日本原子力研究開発機構大洗研究所（南地区）の 核燃料物質使用変更許可申請等について

照射材料試験施設（MMF）及び第2照射材料試験施設（MMF-2）における
核燃料物質の取扱い終了

令和3年11月10日

国立研究開発法人日本原子力研究開発機構
大洗研究所 燃料材料開発部

図9 排気系統図

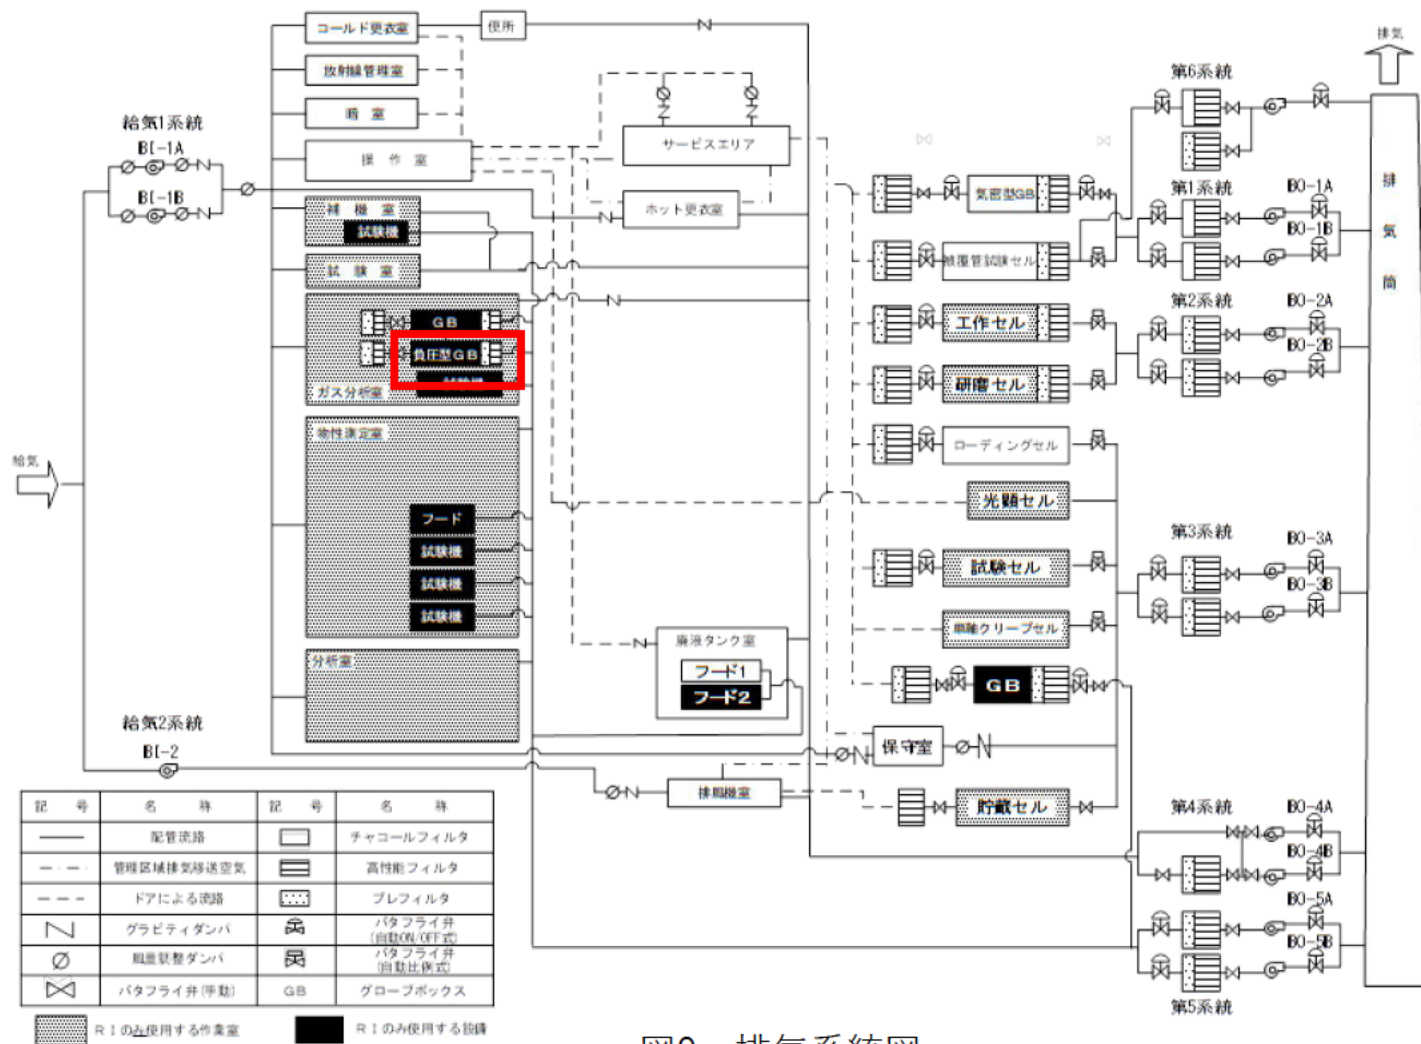
⑤本文 図9について、ガス分析室をRIのみ使用する作業室に変更する。

図10 放射性廃液系統図

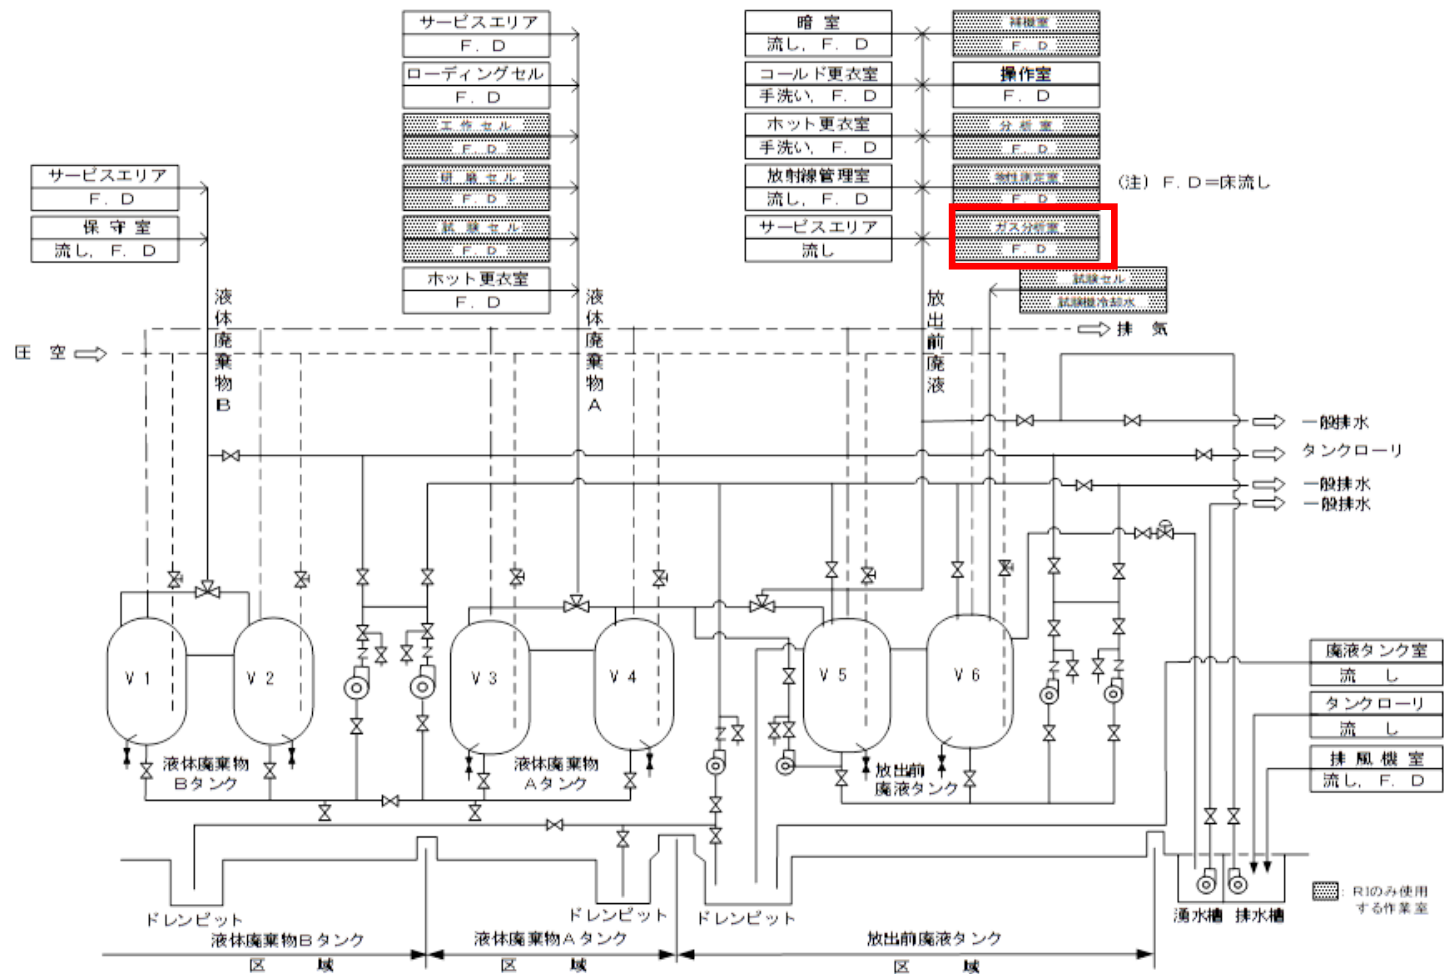
⑥本文 図10について、ガス分析室をRIのみ使用する作業室に変更する。

図1 試料の流れの概要

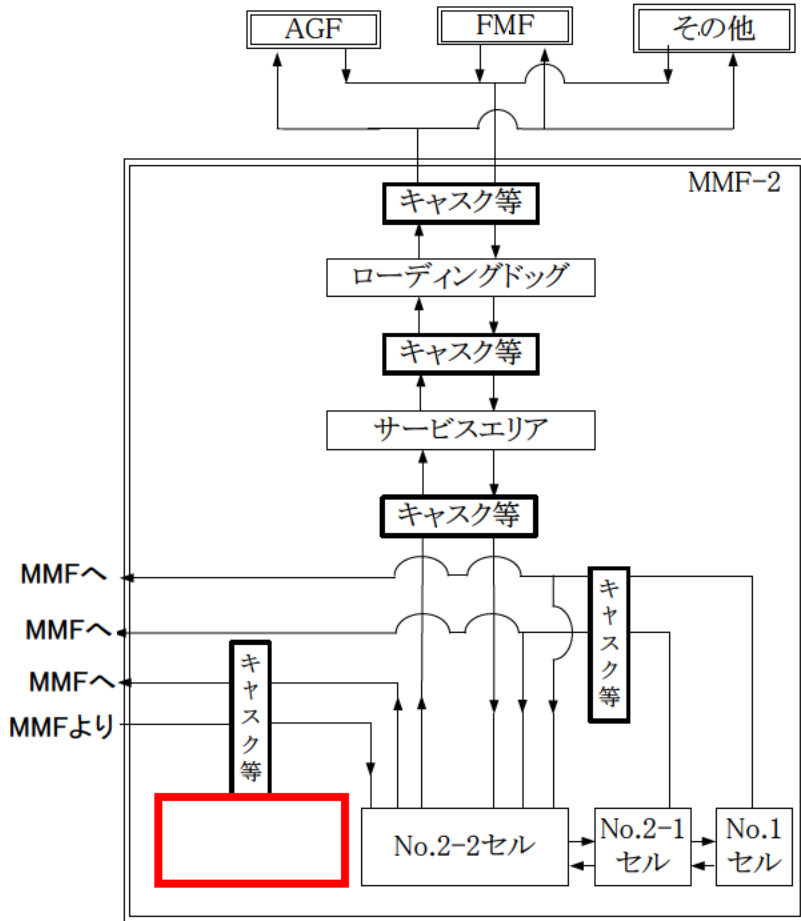
⑥本文 図1及び9について、使用が終了したセルに係る記載を削除する。

図2-1

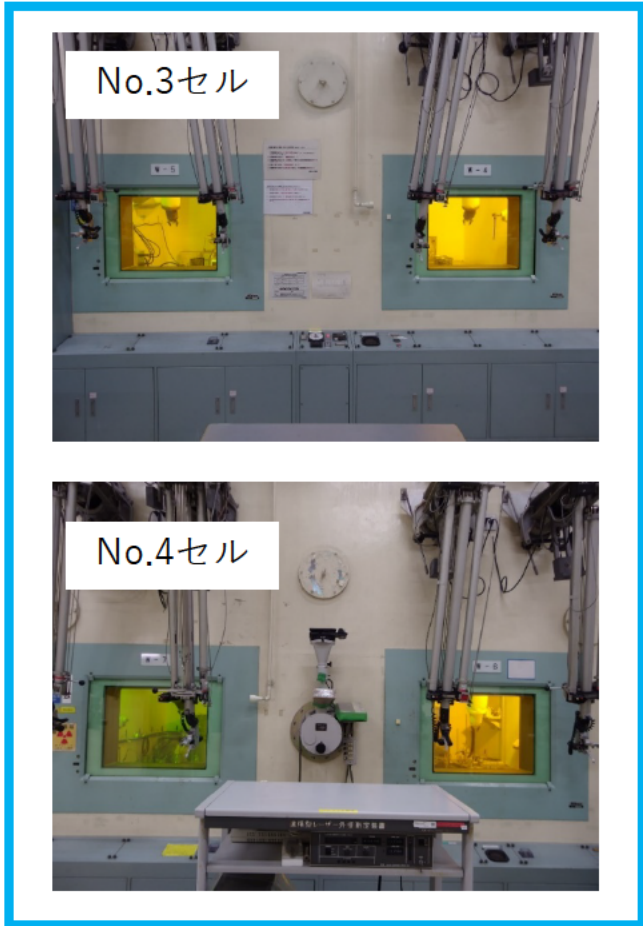
⑩添付資料1 図2-1について、No.3セル及びNo.4セルの使用終了に伴い

使用を終了する設備 (No.3セル、No.4セル及びガス分析室グローブボックス)

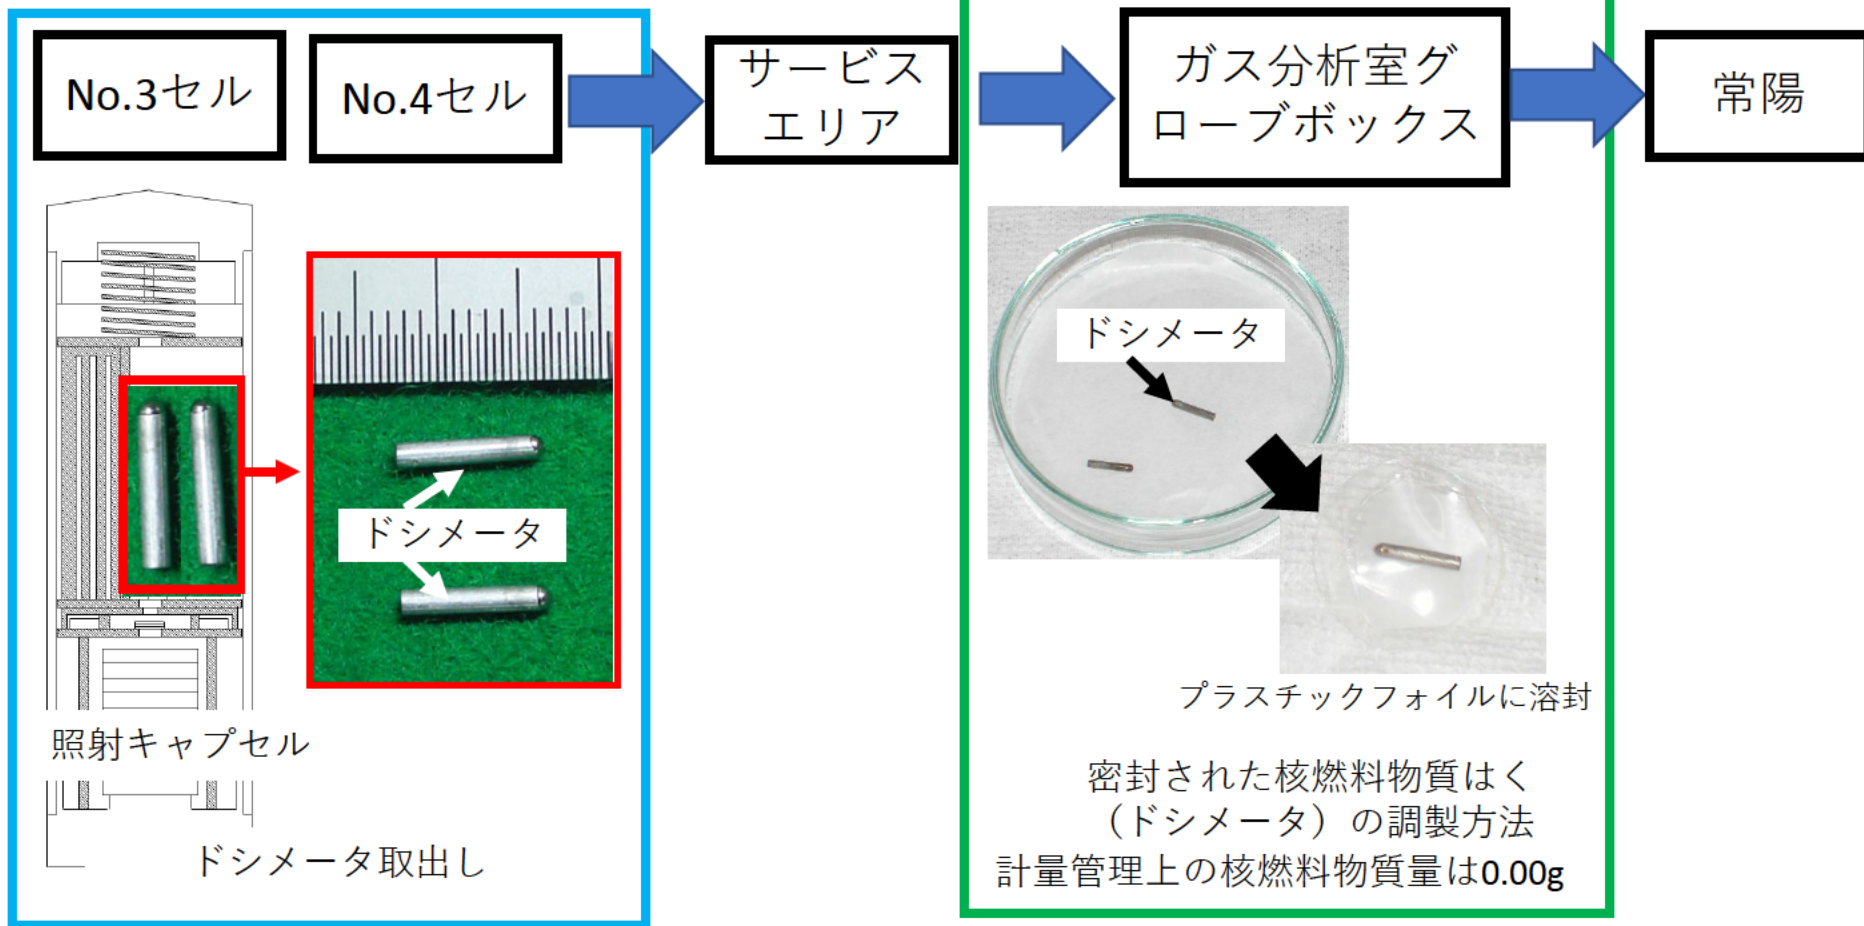
密封の核燃料物質 (ドシメータ) のみの使用であり、汚染の履歴がない。以下の設備は、解体・撤去をせず、念のため汚染の確認を行った後、RI設備として使用を継続する。
